SERVICE INFO – FAG 0026

Konstrukční změna protiprachového krytu

Náhrada výrobku RIU 566283.H195 za 566283.01.H195

Výrobce: DAF

Obrázek 1: Byl změněn vzhled protiprachového krytu

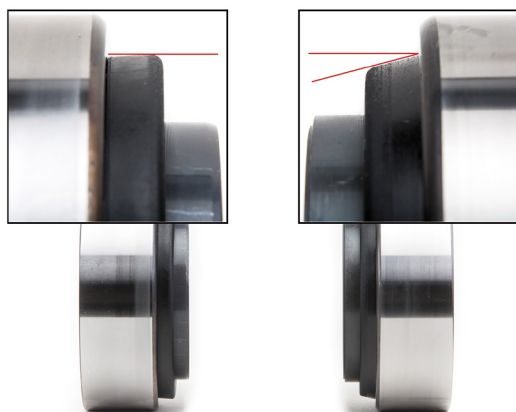
Při nalisování ložiska kola (Repair Insert Unit - RIU) s objednacím číslem 566283.H195 by mohlo u některých nábojů dojít k deformaci protiprachového krytu.

V nejhorším případě by se tím zablokovalo ložisko, proto by nábojem kola nebylo možné otáčet nebo by bylo možné otáčet jen těžce.

Z tohoto důvodu byl vyvinut změněný protiprachový kryt (viz obrázek 1).

Obrázek 2: Nové provedení (566283.01.H195)

V důsledku této technické úpravy se změnilo objednáací číslo dílu z 566283.H195 na 566283.01.H195.
